## MELFAテクニカルニュース

BFP-A6079-0298

### 表 題 電磁弁セット取付周辺部の外観変更のご連絡

### 適用機種 RV-5ASシリーズ

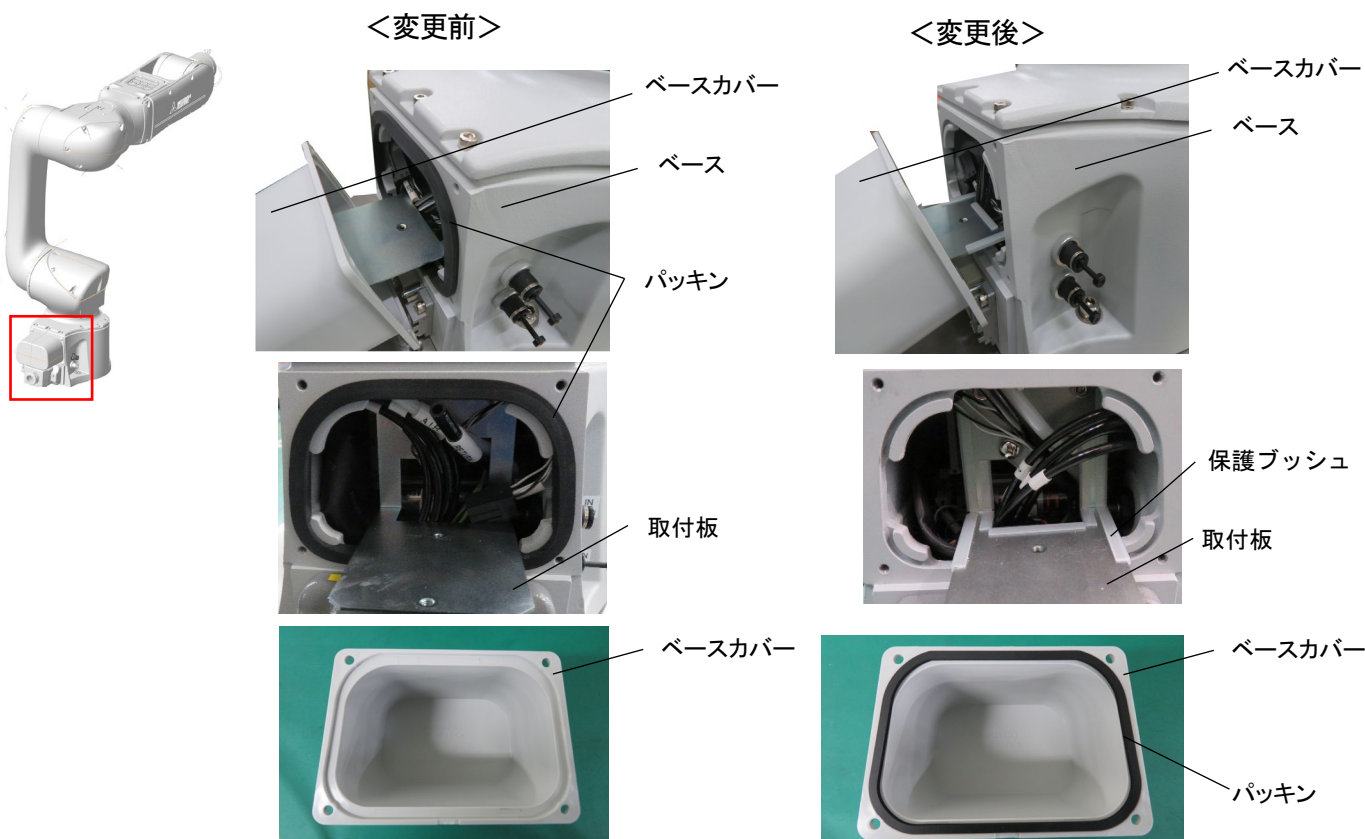
電磁弁セット取付周辺部において、ベース部に取り付いているパッキン位置変更及び保護ブッシュ追加を行います。変更前後の写真を以下に記載いたします。本変更に伴う製品の性能・機能上の影響はございません。
